Stølsheimen
verneområdestyre

Møteinnkalling

Stølsheimen landskapsvernområde - endring av fasade - nye vindauge - Finnabotnen 67/1 - Vik

Sørvendt fasade – ny situasjon

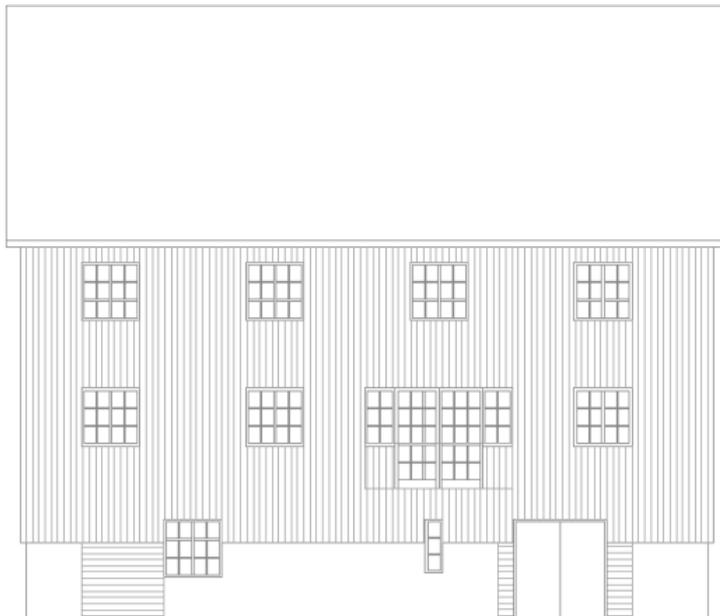
- Det kan settast inn to vindauga og 2 glasdører i sørvendt fasane av gjestehuset. Vindauga skal plasserast i same høgd som dei andre vindauga i same etasje. Det skal vera lemmar framfor nedste del av glasdørene, slik at glasdørene får same høgd som vindauga når lemmene er lukka. Lemmane skal ha lik utforming og farge som kledningen på sørvendt fasade i bygget. Lemmane skal vera lukka når det ikkje er folk i bygget.

Ei anna endring i Finnabotnen som har dratt utvikling av kulturmiljøet på staden i feil retning, er utviding av terrassen framfor gjestehuset. Glasdørene vil vera eit nytt steg i negativ retning for staden som eit kulturlandskap. For å imøtekoma ynskje om meir lys i spisesalen, rår forvaltar til at det vert gitt løyve til glasdører i spisesalen, men med lemmer framfor nedste del av glasdørene slik at øvste del av glasdørene har same høgd som dei andre vindauga i fasaden. Lemmen skal vera lukka når det ikkje er folk i bygget. Med denne løysinga vil bygget halde meir på fasaden som eit fjøs når bygget ikkje er i bruk.

Vestvendt fasade – dagens situasjon

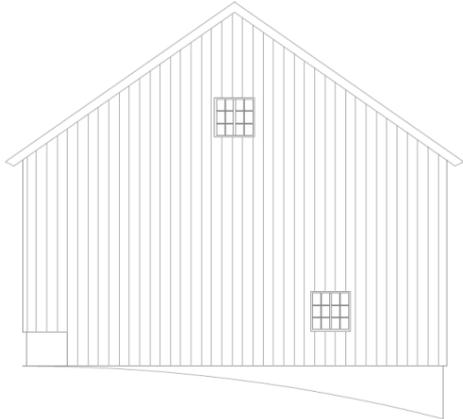
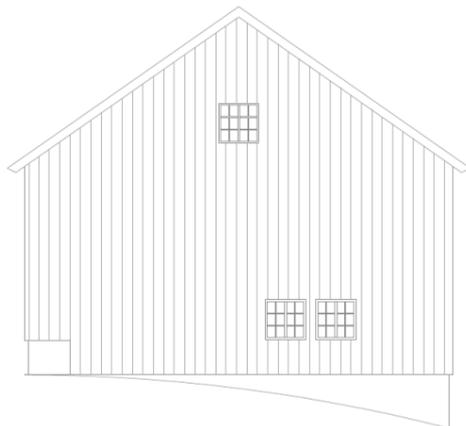
- Det kan settast inn eit ekstra vindauga i vestvendt fasade, og auka storleiken på vindauga i austvendt fasade. Begge desse vindauga skal ha same utforming og storleik som eksisterande vindauga i sørvendt fasade.

Fleire vindauger i aust- og vestveggen vil i liten grad endra fasaden på bygget. Med vilkår om lemmer framfor glasdørene, meiner forvaltar dei nye vindauga er tilpassa bygget og funksjonaliteten til bygget, og at arbeidsmetoden er miljøforsvarleg til dette føremålet jf. nml. § 12. Nml. § 11 er vurdert til ikkje å vera relevant i denne saka.
